城東小学校区通学路対策実施箇所図

城東小学校合同点検【R3.9.15(水)】

参加者：道路建設課、道路管理課、学校教育課、市民生活安全課
那覇警察署、スクールゾーン委員会、城東小学校

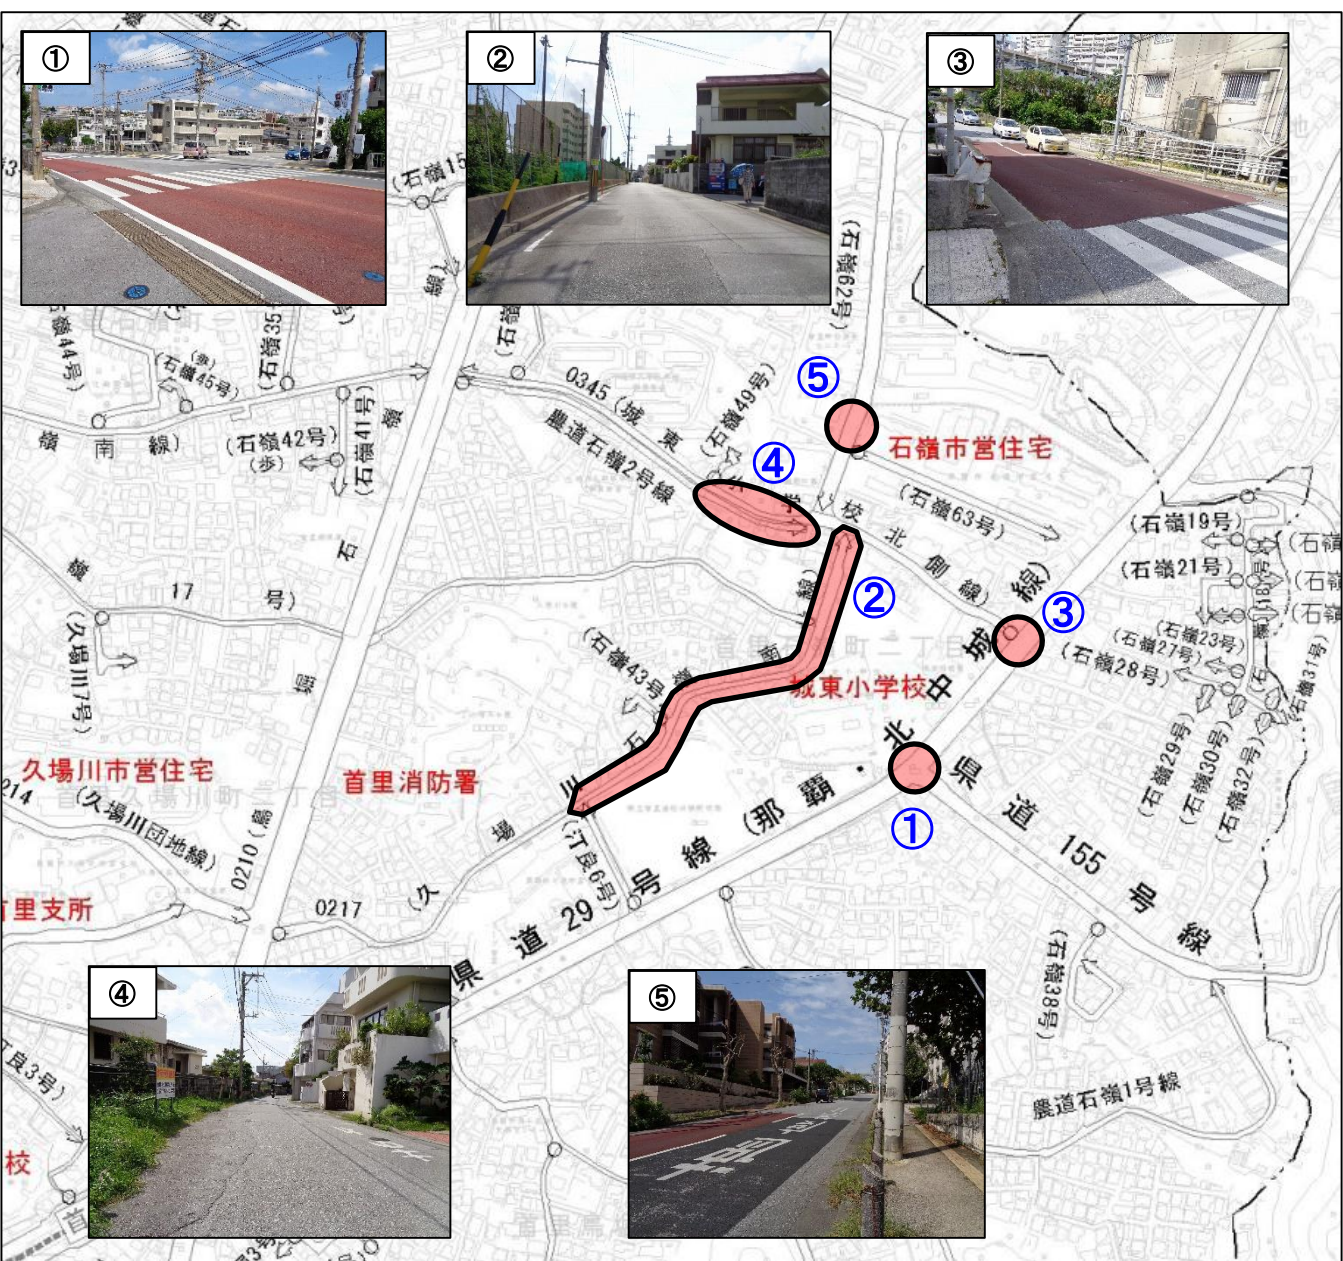
課題と対策(案)	
①	県道管 警察	課題	・西原側からの右折車も多く、渋滞により横断歩道内で停止する車が多く危険。
		対策(案)	・横断歩道の強調(緑着色) ・停止線の塗り直し検討
②	警察 道管	課題	・スクールゾーン時間帯に進入する車両があるので取締まりを希望。 ・外側線の塗り直し希望。(首里高グラウンド裏)
		対策(案)	・パトローカーによる巡回 ・外側線の塗り直し
③	県道(南部土木)	課題	・県道からの進入車両が多く、横断するのが危険。
		対策(案)	・横断歩道の強調(緑着色)
④	道管	課題	・歩道が途中で途切れていて、歩道がなく危険。
		対策(案)	・事業中であることから、暫定対策として外側線の設置を検討
⑤	警察 道管	課題	・見通しが悪く危険。
		対策(案)	・横断歩道は坂道の上にもあり、坂道カーブで危険であるので移設するのは困難。 ・外側線の設置を検討
